Laboratorio Nacional de Materiales
y Modelos Estructurales
-LANAMME-

Informe de Auditoría Técnica de Seguridad Vial
Carretera Florencio del Castillo

Marzo, 2003

Figura 11
Intersección Taras

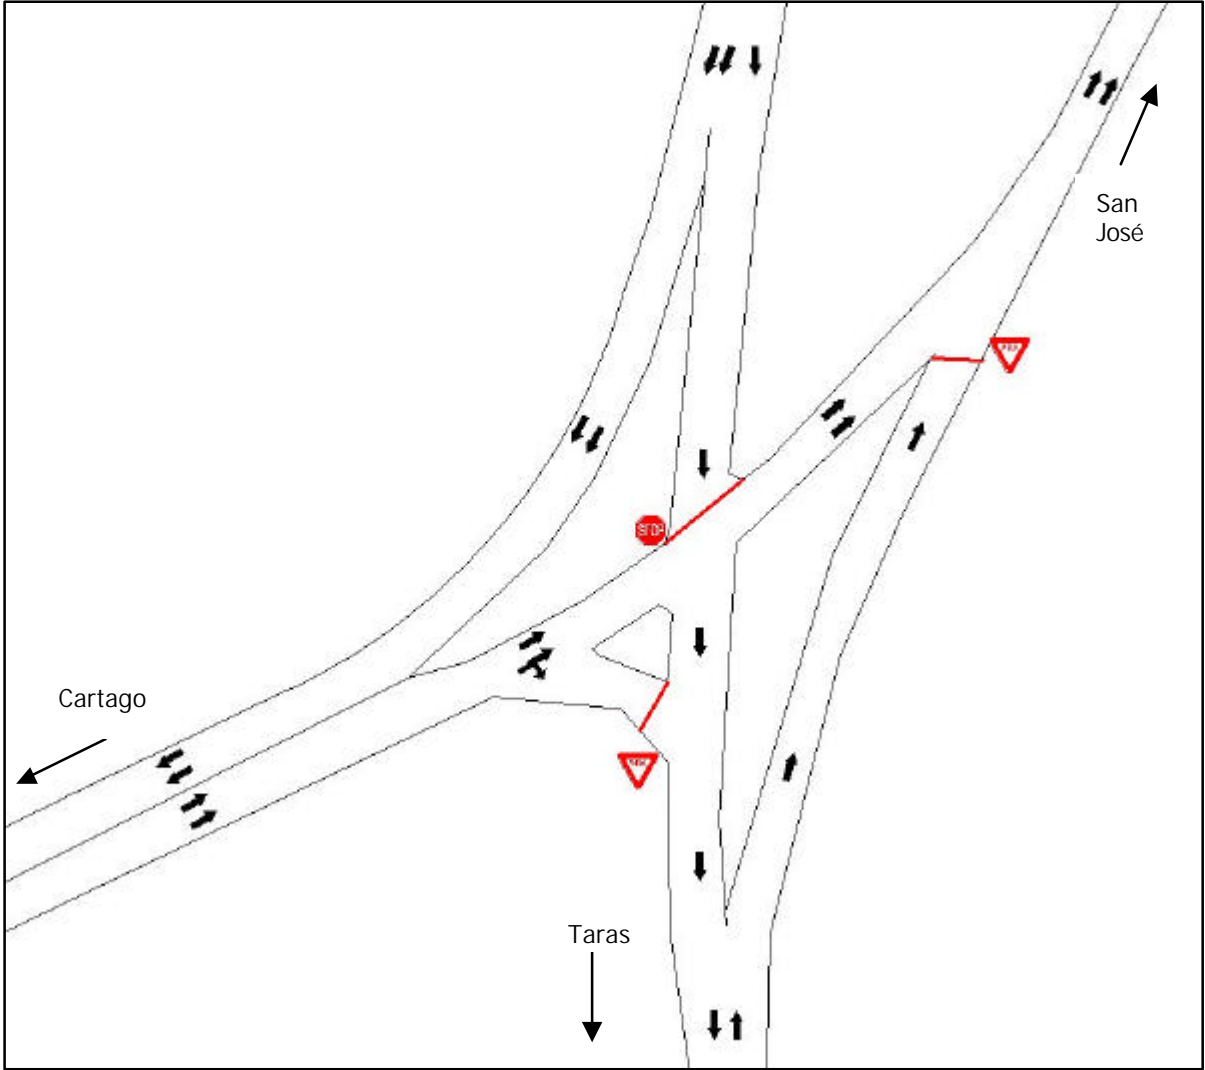
Esta intersección está localizada al final de la carretera Florencio del Castillo, en el entronque de la Ruta 2 con la Ruta 219. La Intersección Taras posee una configuración en forma de “T” y permite el paso de los usuarios de la carretera Florencio del Castillo hacia la Ruta 219 y viceversa, regulando dichas maniobras con señales de “ALTO” y “CEDA”, respectivamente (Ver Figura 11).

El acceso proveniente de Tres Ríos está acondicionado con reductores de velocidad del tipo vibrador, con el propósito de garantizar que los conductores reduzcan la velocidad y se detengan en la línea de pare regulada por la señal de “ALTO”, debido a que el flujo vehicular proveniente de Cartago sobre la Ruta 2 transita sobre ese tramo a muy alta velocidad, por lo que el cruce de vehículos en esa intersección resulta peligroso. Este sistema de reducción de velocidad fue instalado después de la ocurrencia de varios accidentes fatales ocurridos después de abierta la intersección.
